Projet éolien de Longèves II
Réponse aux observations du Service Patrimoine Naturel
Volets avifaune et chiroptères

Ferme éolienne Néveuses
233 rue du Faubourg Saitn Martin
75010 PARIS

Extrait du VNEI, p. 297 - Répartition mensuelle des contacts acoustiques à hauteur : pic en juin, activité soutenue en juillet et septembre, et faible niveau en octobre.

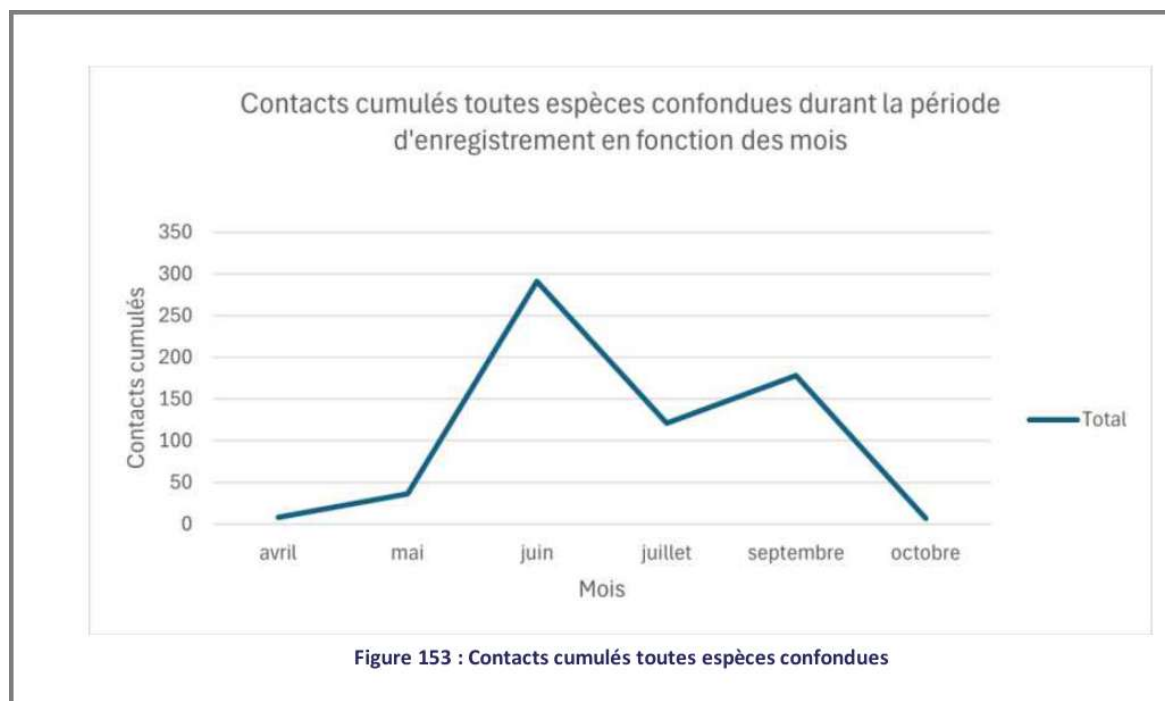
« Si le dossier annonce un taux de couverture globale du bridage supérieur à 90 % de l'activité recensée en 2023, ces taux sont ramenés à 75 % pour les mois d'avril et de mai, et à 43 % en octobre. Le nombre de contacts non couverts par le bridage, sur les mois de mai et septembre est de 9 individus. » Avis du SPN, p. 4

Le taux de couverture de 43 % observé en octobre porte sur un effectif de sept contacts acoustiques : trois sont couverts par R11 et quatre restent hors des critères. Le mois d'octobre représente 1,1 % des 641 contacts annuels et les quatre contacts non couverts représentent 0,6 % de l'activité annuelle de référence. Le pourcentage mensuel doit donc être interprété conjointement avec l'effectif auquel il se rapporte.

Les mois de juin, juillet et septembre concentrent 590 contacts acoustiques, soit 92,0 % de l'activité annuelle. Dix contacts y restent hors des critères de R11, correspondant à une couverture de 98,3 % sur ces trois mois. Le mois d'octobre reste intégré à l'analyse, mais son taux de 43 % doit être rapporté aux sept contacts enregistrés.

Le tableau 155 comptabilise des contacts acoustiques et non des individus. Neuf contacts sont non couverts en mai et neuf en septembre ; un même animal peut générer plusieurs contacts successifs de cinq secondes.
